SOUBOR VYSVĚTLENÍ ZADÁVACÍ DOKUMENTACE Č. 3

pro zadání podlimitní veřejné zakázky
na stavební práce zadávané ve zjednodušeném podlimitním řízení
dle § 53 zákona č. 134/2016 Sb., o zadávání veřejných zakázek, v
účinném znění (dále jen „zákon“)

Rekonstrukce a rozšíření služeb chráněného bydlení

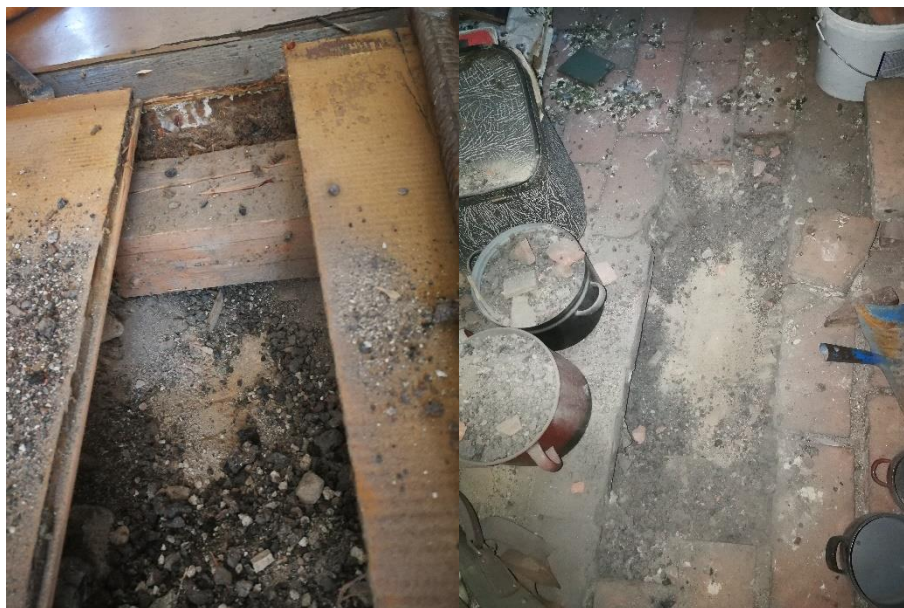
Objekt bourání: oddíl Přesuny sutí a vybouraných hmot - pol. č. 66 - 74 poplatky za skládku k sobě nemají adekvátní položky odvozu na skládku – prosíme doplnit. Dále pol. č. 81 a 82 budou zřejmě dablované – mají stejnou výměru s jiným popisem. Prosíme vysvětlit.

K položkám č. 66 -74 poplatky za skládku doplněny jsou ve výkazu výměr adekvátní položky. Položky 81 a 82 se do výkazu dostaly omylem – jsou odstraněny.

Rozbor TOV

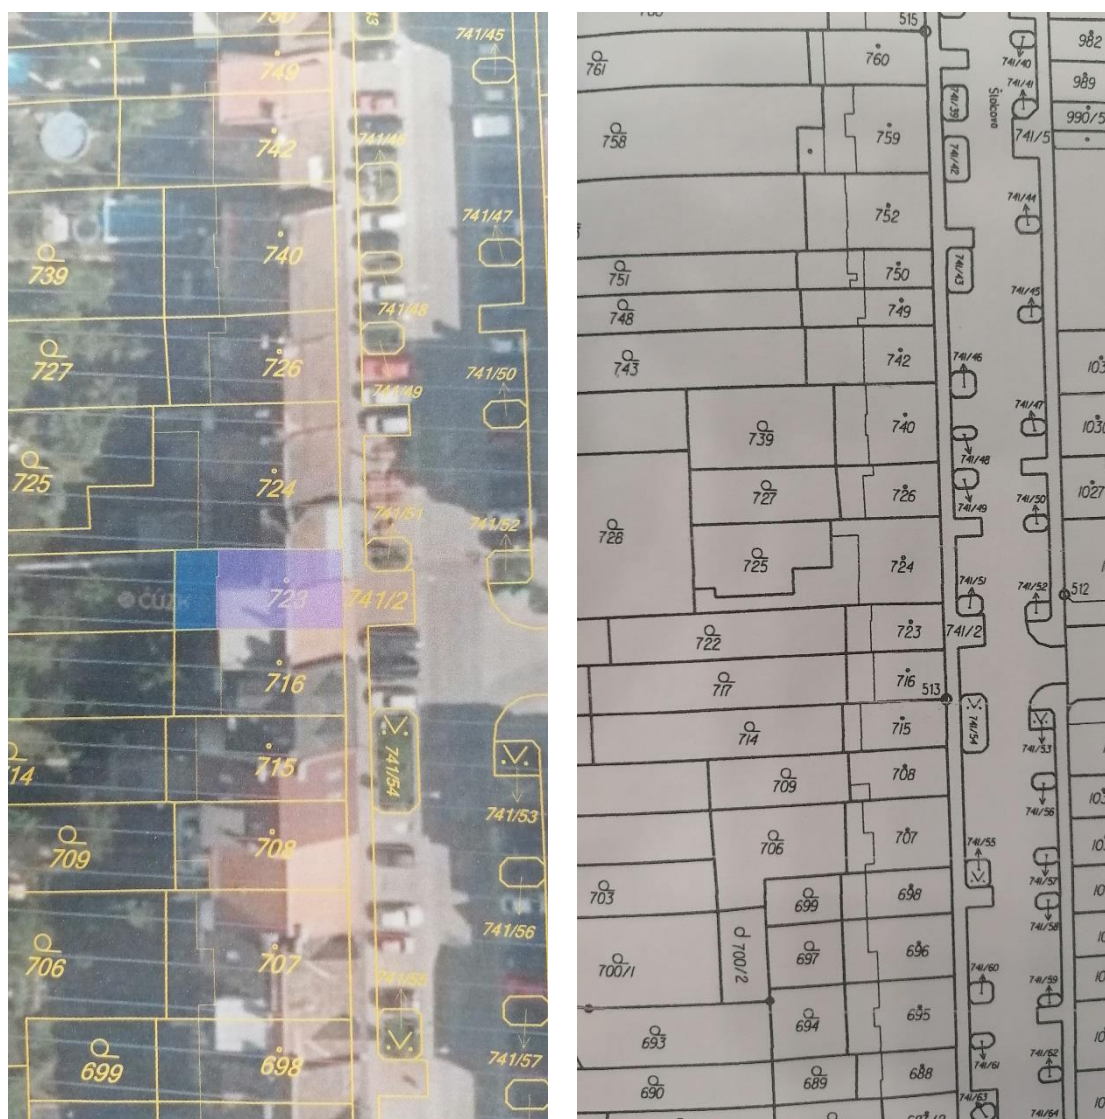
Rozpočet ÚT – oddíl 735 otopná tělesa – chybí položka k montáži těles (18 ks)

Položky dílu 735 – Otopné těleso ... obsahují i montáž. (viz přiložený rozbor položky).
